改善箇所説明図

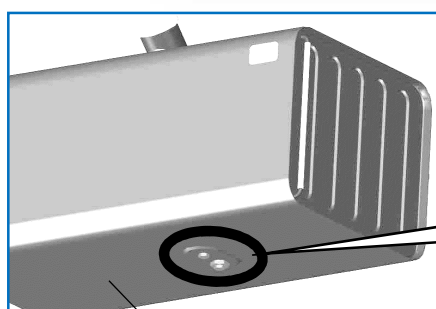
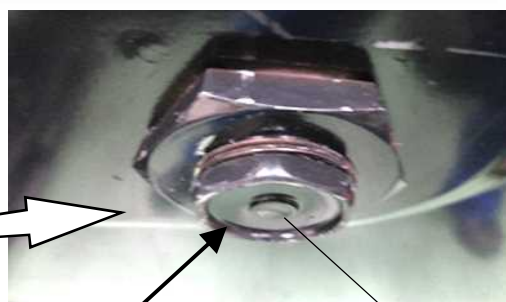
基準不適合発生箇所

燃料タンクにおいて、ドレンプラグの燃料タンクへの組み付け作業が不適切なため、ドレンプラグが適切に締め付けられていないものがある。
そのため、そのままの状態で使用を続けると、ドレンプラグ部より燃料が漏れるおそれがある。

全車両、燃料タンクドレンプラグを規定トルクで締め付ける。

識別：燃料タンクの品番シールに識別シール(緑色)を貼付する。
